Nota van Antwoord Zienswijzen

TB Structurele verbreding A2 Het Vonderen – Kerensheide

Datum 1 oktober 2019
Status Definitief
Versie D

Figuur 3-7 Adressen nabij de asverschuiving. Nb. De OTB asverschuiving is in deze figuur aangeduid met zuidelijke asverschuiving.

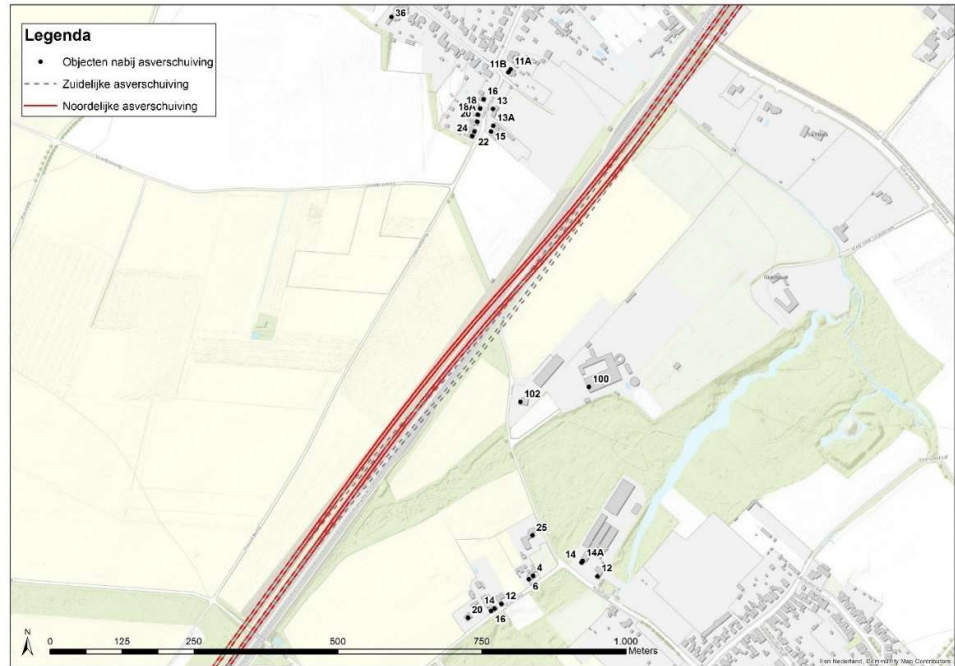
Inspreker geeft aan dat inwoners van Guttecoven en Den Uul overlast ervaren. Een knelpunt op het gebied van geluid of luchtkwaliteit, zijnde een overschrijding van wettelijke normen, is niet geconstateerd in het onderzoek:

Ter voorbereiding van het TB is een onderzoek naar de noordelijke asverschuiving uitgevoerd. De noordelijke asverschuiving is onderzocht en vergeleken met de in het OTB opgenomen asverschuiving. Een nadere uiteenzetting van de resultaten van dit onderzoek is opgenomen in paragraaf 2.6.2 en het onderzoek is opgenomen als Bijlage A. Verschillende thema's zijn tegen elkaar afgewogen. Het betreffen de thema's verkeersveiligheid, ruimtegebruik en sociale aspecten, externe veiligheid, geluid, luchtkwaliteit, natuur, water, bodem, LRKC (landschap, ruimtelijke kwaliteit en cultuurhistorie) en archeologie. Ook de invloeden op de doelstellingen van het project en de toetsing aan het wettelijk kader zijn tegen elkaar afgewogen. De resultaten van dit onderzoek zijn gebruikt voor de belangenafweging over de ligging van de asverschuiving.

Op basis van dit onderzoek is geconcludeerd dat voor de meeste thema's geen relevant verschil is tussen de beide varianten voor de asverschuiving. Hieronder wordt nader ingegaan op de resultaten van het onderzoek in relatie tot de door inspreker ingebrachte argumenten.

- Bergstraat (Born): Bij beide varianten voor de asverschuiving neemt de afstand tussen de woningen aan de Bergstraat in Born en de A2 toe ten opzichte van de huidige situatie. De OTB asverschuiving is gunstiger voor de woningen aan de Bergstraat.
- Rothweg (Guttecoven/Den Uul): Bij beide varianten voor de asverschuiving neemt de afstand tussen de woningen aan de Rothweg en de A2 toe ten opzichte van de huidige situatie. De noordelijke asverschuiving is gunstiger voor de woningen aan de Rothweg.
- Rijstraat (Guttecoven/Den Uul): Bij de OTB asverschuiving is zowel sprake van een toe- als afname van de afstand van de woningen aan de Rijstraat tot de A2 ten opzichte van de huidige situatie. Bij de noordelijke asverschuiving neemt de afstand tussen de vrijwel alle woningen aan de Rijstraat en de A2 toe, waardoor de noordelijke asverschuiving gunstiger is.

Figuur 3-9 Adressen nabij de asverschuiving. Nb. De OTB asverschuiving is in deze figuur aangeduid met zuidelijke asverschuiving.

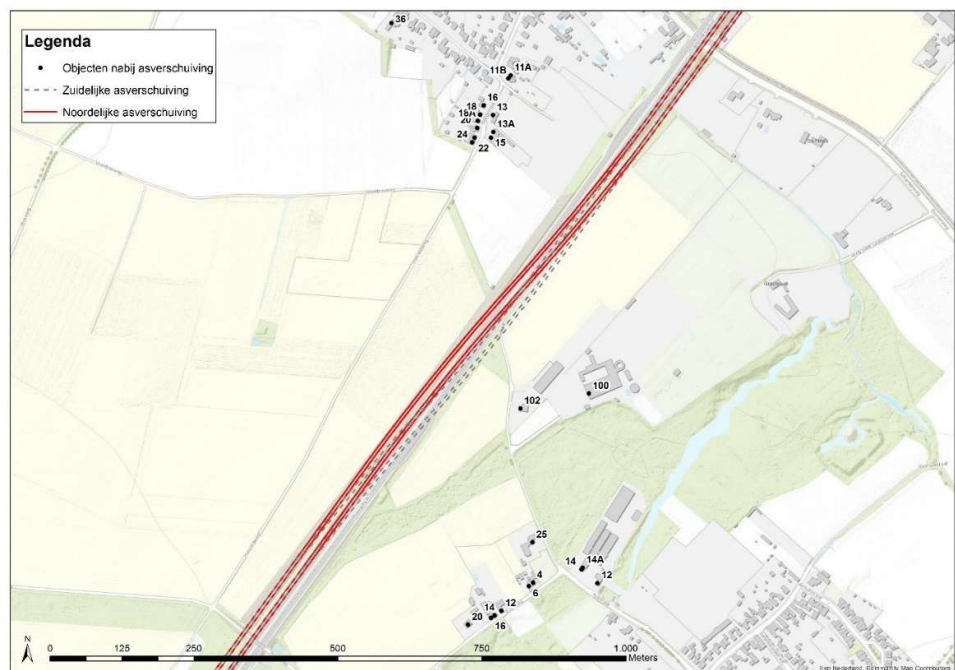
Inspreker is van mening dat een eerdere, meer noordelijk gelegen, verschuiving van de as van 200 meter, beginnend net voorbij de bebouwing op de Bergstraat Born een optie is die voor bewoners Born nauwelijks nadeel oplevert. Verder is dit niet nadelig voor kosten, veiligheid, grondaankoop en natuur ten opzichte van de geplande situatie. Dit levert wel voordelen op voor Rijstraat, Rothweg en Guttecoven. Daarnaast is er minder kap van bomen nodig, waarbij inspreker wijst op een driehoekig bosje in de bocht van de Rijstraat en beplanting tot aan de pechhaven. Bij de asverschuiving zoals opgenomen in het OTB ligt de A2 op ongeveer 90 meter afstand en moeten bomen en een deel van het driehoekig bosje worden gekapt. Hierdoor verwacht inspreker een verslechtering op het gebied van geluid en uitzicht. Bij de meer noordelijke gelegen asverschuiving wordt het centrum van Born nog altijd gespaard en heeft de Bergstraat nog altijd voordeel ten opzichte van de huidige situatie.

Ter voorbereiding van het TB is een onderzoek naar de noordelijke asverschuiving uitgevoerd. De noordelijke asverschuiving is onderzocht en vergeleken met de in het OTB opgenomen asverschuiving. Een nadere uiteenzetting van de resultaten van dit onderzoek is opgenomen in paragraaf 2.6.2 en het onderzoek is opgenomen als Bijlage A. Verschillende thema's zijn tegen elkaar afgewogen. Het betreffen de thema's verkeersveiligheid, ruimtegebruik en sociale aspecten, externe veiligheid, geluid, luchtkwaliteit, natuur, water, bodem, LRKC (landschap, ruimtelijke kwaliteit en cultuurhistorie) en archeologie. Ook de invloeden op de doelstellingen van het project en de toetsing aan het wettelijk kader zijn tegen elkaar afgewogen. De resultaten van dit onderzoek zijn gebruikt voor de belangenafweging over de ligging van de asverschuiving.

Op basis van dit onderzoek is geconcludeerd dat voor de meeste thema's geen relevant verschil is tussen de beide varianten voor de asverschuiving. Hieronder wordt nader ingegaan op de resultaten van het onderzoek in relatie tot de door inspreker ingebrachte argumenten.

- Bergstraat (Born): Bij beide varianten voor de asverschuiving neemt de afstand tussen de woningen aan de Bergstraat in Born en de A2 toe ten opzichte van de huidige situatie. De OTB asverschuiving is gunstiger voor de woningen aan de Bergstraat.
- Rothweg (Guttecoven/Den Uul): Bij beide varianten voor de asverschuiving neemt de afstand tussen de woningen aan de Rothweg en de A2 toe ten opzichte van de huidige situatie. De noordelijke asverschuiving is gunstiger voor de woningen aan de Rothweg.
- Rijstraat (Guttecoven/Den Uul): Bij de OTB asverschuiving is zowel sprake van een toe- als afname van de afstand van de woningen aan de Rijstraat tot de A2 ten opzichte van de huidige situatie. Bij de noordelijke asverschuiving neemt de afstand tussen de vrijwel alle woningen aan de Rijstraat en de A2 toe, waardoor de noordelijke asverschuiving gunstiger is.
